**Avis délibéré de la mission régionale d'autorité
environnementale sur le parc photovoltaïque au sol porté
par la société Photosol sur les communes de Bayet et
Saint-Didier-la-Forêt (03)**

Avis n° 2025-ARA-AP-1876

Avis délibéré le 6 juin 2025

Illustration 2: Plan de masse du projet. Source : dossier de PC (en trait rouge avec des points, les secteurs clôturés)

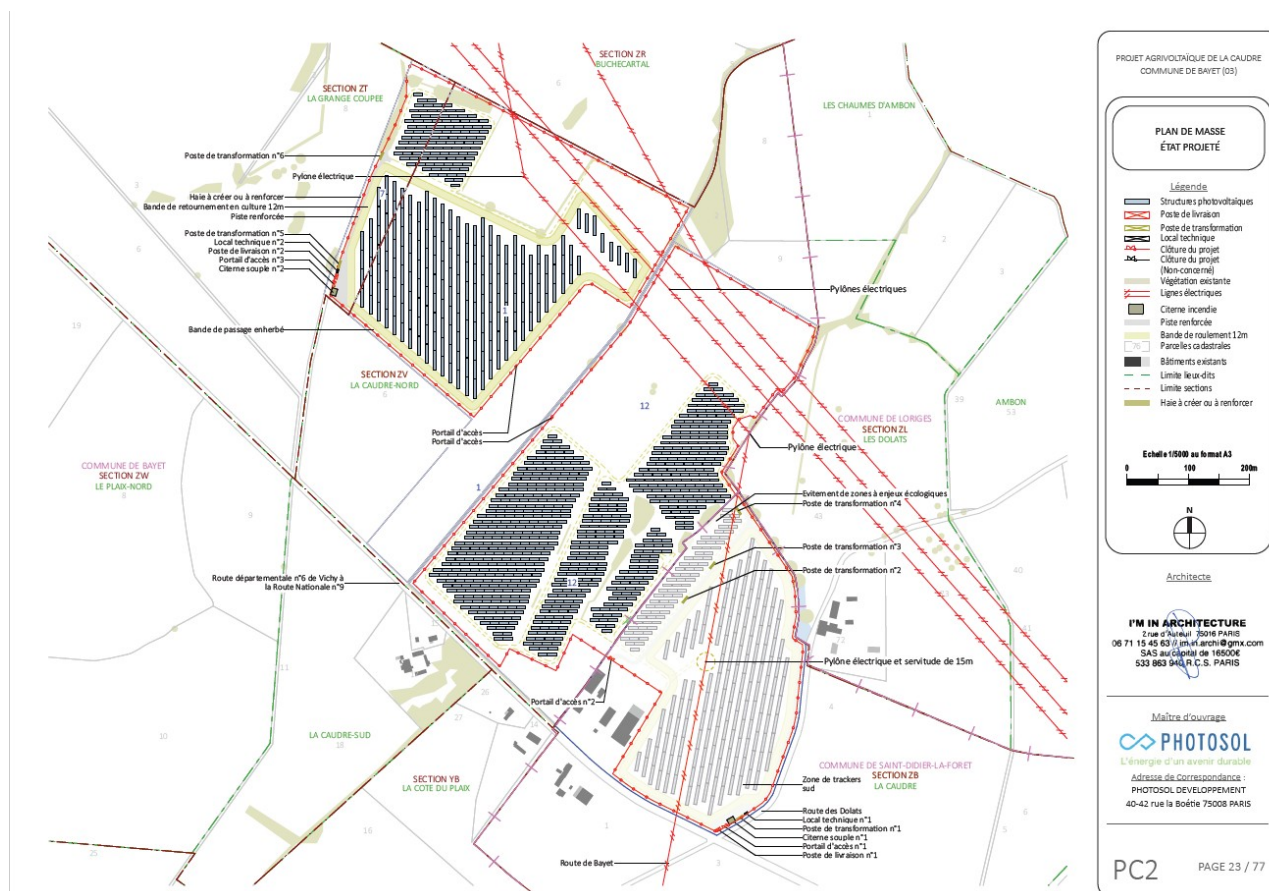
Le raccordement de la centrale photovoltaïque au réseau électrique national n'est pas décrit précisément, ni les travaux éventuels concernant le poste source. Ses incidences environnementales ne font pas l'objet d'une analyse approfondie. Faisant partie du projet, ses caractéristiques et son tracé doivent être présentés et ses incidences évaluées de manière précise, ainsi que tous éventuels renforcements de poste de transformation et de lignes haute tension, même s'ils relèvent d'une autre maîtrise d'ouvrage et d'un calendrier différent. Ce n'est pas le cas dans le dossier fourni qui doit l'inclure dès ce stade.

La surface recouverte par les modules représente 24 % de la surface clôturée, aucune justification sur le besoin d'une surface clôturée aussi importante n'est apportée au dossier, ce point doit être clarifié.

L'Autorité environnementale recommande de décrire précisément et d'inclure explicitement dans le périmètre du projet et donc de l'étude d'impact, le raccordement au réseau électrique, fonctionnellement lié au parc photovoltaïque, et les éventuels nécessaires renforcements du réseau électrique national, associés et de présenter les mesures prises pour les éviter, les réduire et si besoin les compenser.

L'Autorité environnementale recommande de justifier du besoin d'une surface clôturée quatre fois supérieure à la surface des modules.
